COMMISSION ROYALE DES MONUMENTS ET DES SITES
KONINKLIJKE COMMISSIE VOOR MONUMENTEN EN LANDSCHAPPEN

Objet : FOREST. Rue du Canada, 25

Demande de permis d'urbanisme portant sur le réaménagement et la mise en conformité des deux unités de logement supérieures : modifier le volume de toiture, ajouter une terrasse en façade arrière, adapter l'organisation en plan.

Avis de la CRMS

Elévation de la façade avant. Situation projetée

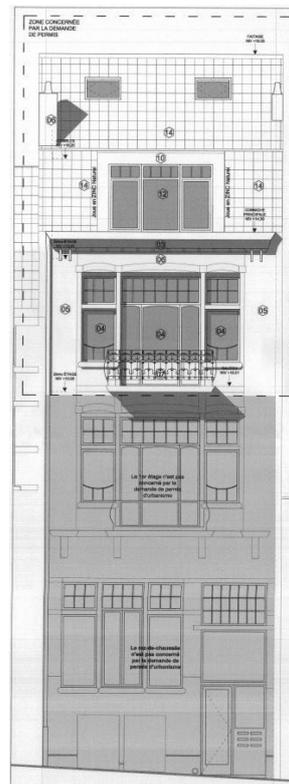
Par contre, la CRMS n'est pas favorable à la démolition et reconstruction de la lucarne et de la corniche qui sont de qualité et participent à la cohérence et la valeur patrimoniale de la façade. Ces interventions ne sont pas justifiées et banaliseront la partie haute de la façade. La CRMS plaide au contraire pour la conservation et la restauration de la lucarne et de la corniche dans le respect des matériaux existants.

La CRMS déplore aussi la dépose du garde-corps en ferronnerie au +2 et le remplacement, par un modèle bien moins ouvragé et qualitatif de celui du +1. Elle demande que ces éléments (ou des restitutions de même facture) retrouvent la place qu'ils méritent sur la façade. Elle plaide aussi pour que les menuiseries extérieures soit maintenues en couleur de bois naturel afin de conserver l'homogénéité de la façade. Par ailleurs, elle ne peut qu'encourager les propriétaires du bien à entretenir et rétablir les éléments de petit patrimoine disparus, comme la moulure de gauche sous la corniche.
